Благоустройство сквера по ул. Г. Димитрова, 115

Согласованный дизайн-проект

Сквер № 47, Г. Димитрова, 115, расположенный в Промышленном внутригородском районе г.о. Самара

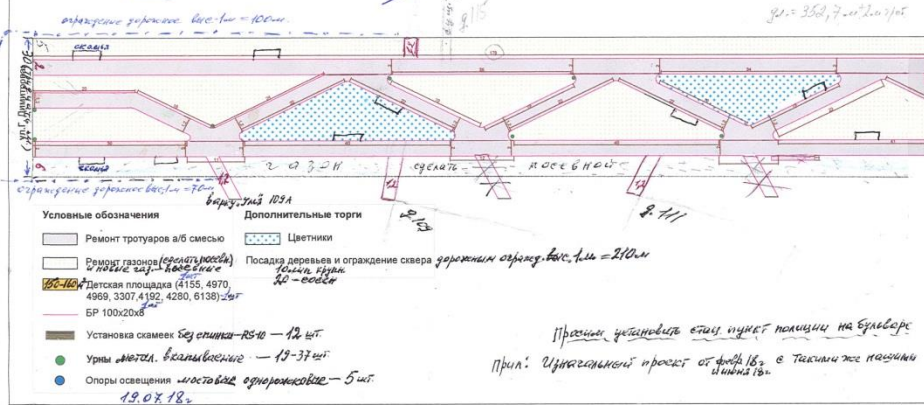
- Сделать ширину газона бульвара у Г. Дим., у д. 238, у трам. Ташк. = 30м
- Необходимо просить - выложить (вернуть) границы бульвара с его преломлением
- Сделать 6 дорожек к домам и 2 дорожки к школе
- Установить дет. площадку - 100 (160) м² между д. 226 и школой в углу
- Выполнить газон близ-во бульвара - 100x30 м, с 2м параллельными
- Архитект. мероприятия мест. совместно с 2м зодч на плане 19.07.18

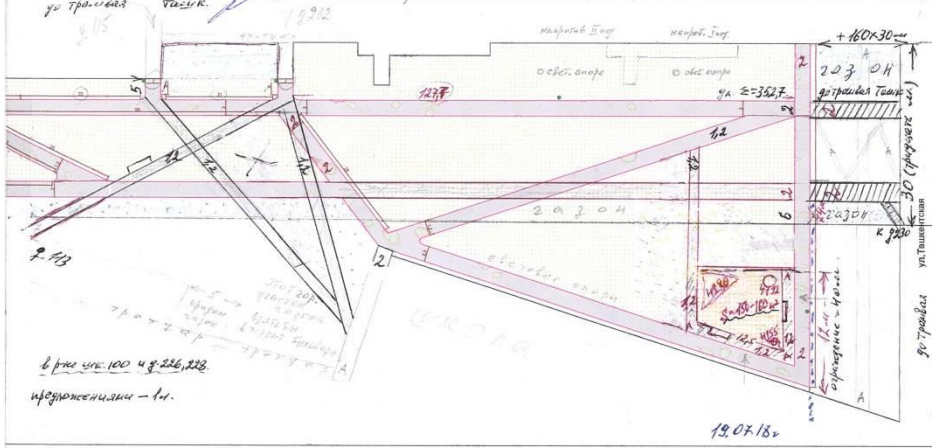
Как судя по факту построены ранее и в чертеже ПЗЗ -
Близу здания вблизи д. 109А, 109, 111 и т.д. граница бульвара (не до трам. Ташк.) -
участок свободного от застройки. Или исключить!
тротуары (4 по-близу зданиями в центре) до его конца, т.е. до трам. Ташк. -
сделанной термит. или по факту, и планировочным: бульвар 15м.
